**Abwägung der Stellungnahmen
aus der Öffentlichkeitsbeteiligung
und der Beteiligung der Träger öffentlicher Belange**

Anlage 3

Der Bebauungsplan Nr. 61.08 ‚Block 18‘ dient insbesondere der Ansiedlung großflächigen Einzelhandels in der Innenstadt Schwerins. Dies ist das städtebauliche Ziel im öffentlichen Interesse der Entwicklung der Landeshauptstadt.

Bild: Prinzipschnitt

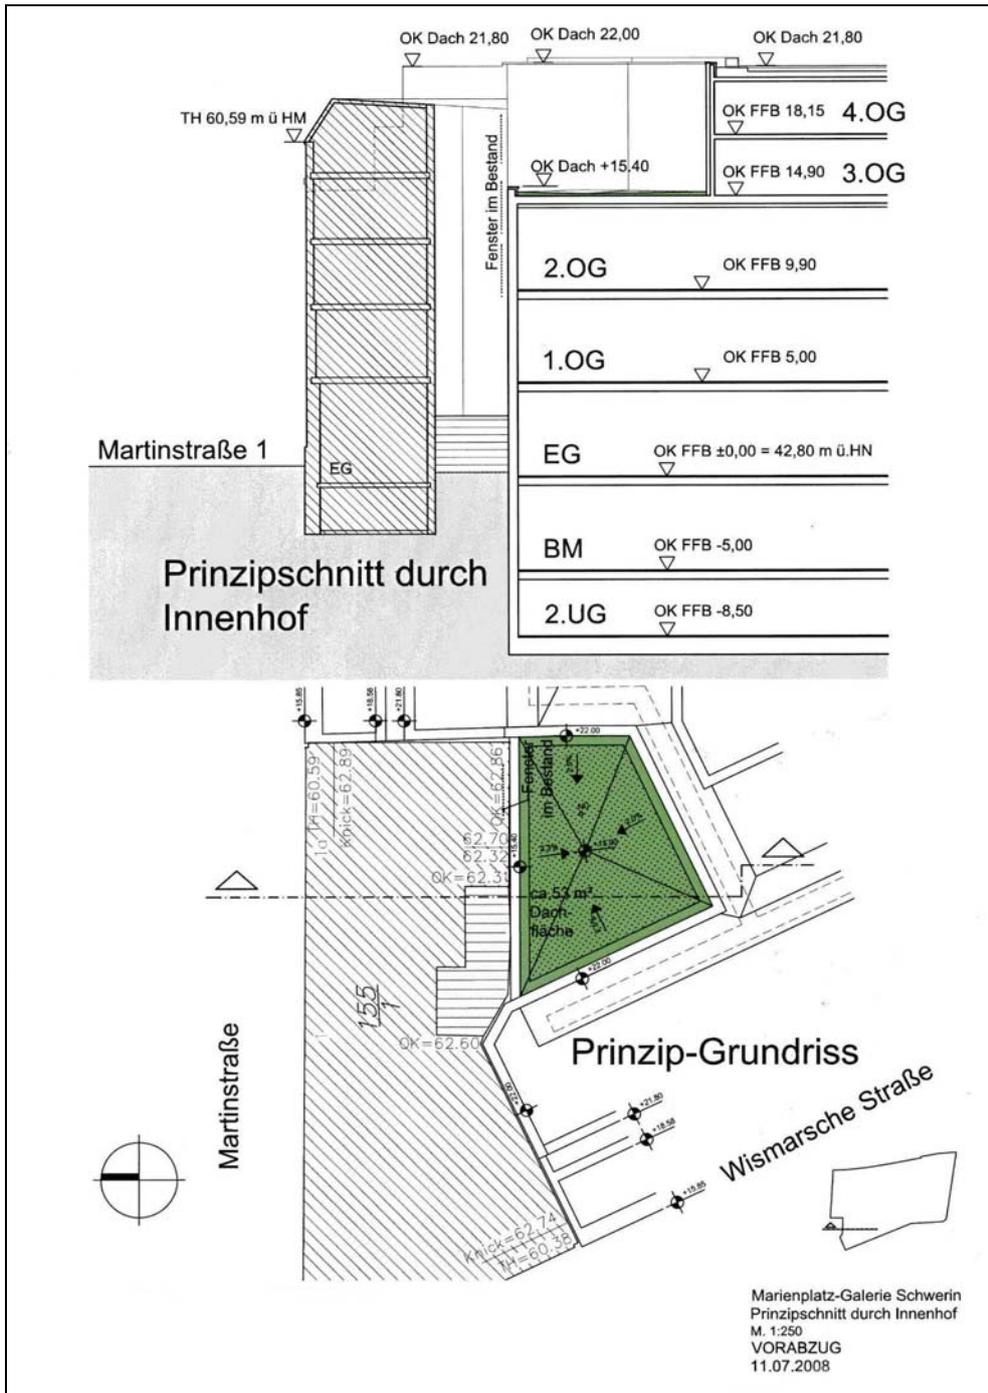
Der Anreger rügt, dass die Kombination einer bindend verpflichtenden Grenzbebauung im Zusammenhang mit der vollständigen Überbaubarkeit der innenliegenden Hofflächen bis zu einer Traufhöhe von 16,0 m den vorhandenen Gebietscharakter nach Art und Maß der baulichen Nutzung ganz erheblich zu Lasten des verbleibenden Bebauung verändere.

Der gebotene Mindestschutz hinsichtlich der Belichtung, Belüftung und Besonnung werde verletzt. Der Einwender regt an, die grenzständige Baulinie nur bis zum II. Obergeschoss festzusetzen und für die darüber hinaus gehenden Geschosse die zurückversetzte Baugrenze festsetzen zu lassen.

Die Festsetzung einer Baulinie und eine damit verbundene Abweichung von den Anforderungen des bauordnungsrechtlichen Abstandflächenrechts ist dann zulässig, wenn die Entscheidung im Rahmen der Abwägung bedacht und die Nachbarbelange berücksichtigt sind. Bezüglich des bauordnungsrechtlichen Abstandsflächenrechts sind die Wahrung der Belange einer ausreichenden Belichtung und Belüftung zu bedenken. Das Gebäude Wismarsche Straße 113/Martinstraße 1 und 1a ist nur 7 bis 10 m tief und wurde historisch von der Martinstraße belichtet. Zur Hofseite waren nur Fenster des Treppenflurs und von Nebenräumen. Die ausreichende Belichtung und Besonnung bleibt also erhalten auch wenn die Bebauung des Hofes näher heranrückt.

Die Nutzung der Räumlichkeiten des Gebäudes Wismarsche Straße 113/Martinstraße 1 und 1a ist auch ohne jene Fenster zulässig, die offensichtlich nachträglich für Haupträume an der Südseite eingebaut wurden. Die Verringerung der Belichtungsverhältnisse und Belüftung führt nicht dazu, dass die Räumlichkeiten nicht mehr genutzt werden können.

Mit der Anordnung einer zurück gesetzten Baugrenze ab dem dritten OG werden Nachbarbelange berücksichtigt. Den Anforderungen des Rücksichtnahmegebots gegenüber dem Nachbarn ist damit hinreichend genügt.

Durch die Rücknahme der Baugrenze für das 3. und 4. OG der Marienplatzgalerie werden auch die nachträglich eingebauten Fenster auf der Südseite im 4. und tlw. auch im 3. OG der Martinstraße 1/1a belichtet und belüftet.
